Keuringsverslag van een elektrische laagspanning- en zeer lage spanningsinstallatie

NIET CONFORM

Straatnaam Peerderbaan
Huisnummer 25
Busnummer
Postcode 3990
Gemeente Peer
Land België

Controlebezoek van een oude huishoudelijke elektrische installatie van een wooneenheid bij verkoop op vraag van de verkoper volgens (KB 08/09/2019) - AREI Boek 1- 8.4.2. en 8.2.1. en 4.2.4.3.

Afbeelding schakel- en verdeelbord:

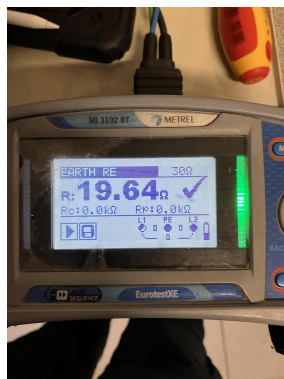
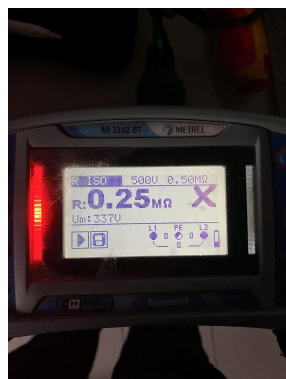
12.02 De waarde van de isolatieweerstand van één of meerdere stroombanen is kleiner dan 0,5M ohm. (Boek 1 Onderafdeling 6.4.5.1.)

Kringen rechts boven en midden midden zie op foto's
